COMISSIÓ TÈCNICA

NOTA TECNICA 01/2026

A L'ARTICLE 8 DEL REGLAMENT TECNIC DE LA COPA ASR KUMHO

ARTICLE 8. FRENS

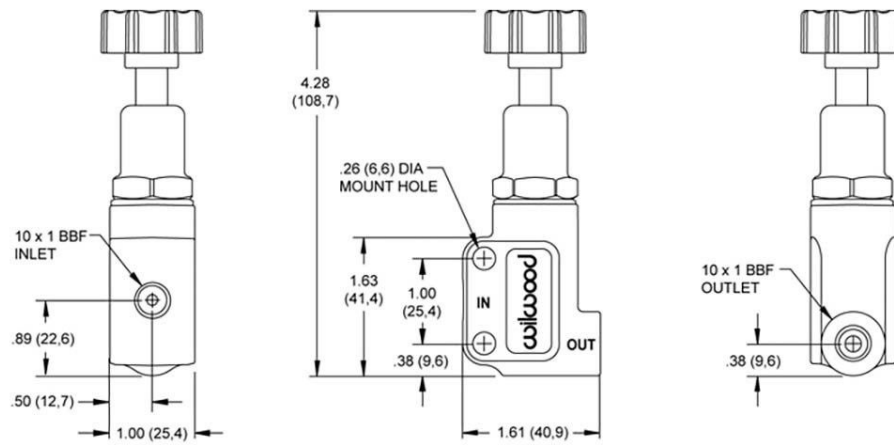
8.2 S'haurà de mantenir el fre de mà original del vehicle (està prohibida la instal·lació d'un fre de mà "vertical"), ~~així com els reguladors de frenat que no siguin els originals del vehicle~~. Es permet allargar la palanca d'accionament del fre de mà sense modificar la posició original.

S'autoritza la instal·lació d'una vàlvula per corregir la frenada entre els eixos.

La única vàlvula autoritzada per corregir la frenada es:

MARCA: Wilwood

REFERENCIA: 260-12627 M10x1.0 PORTS

MUNTATGE RECOMANAT AL COTXE
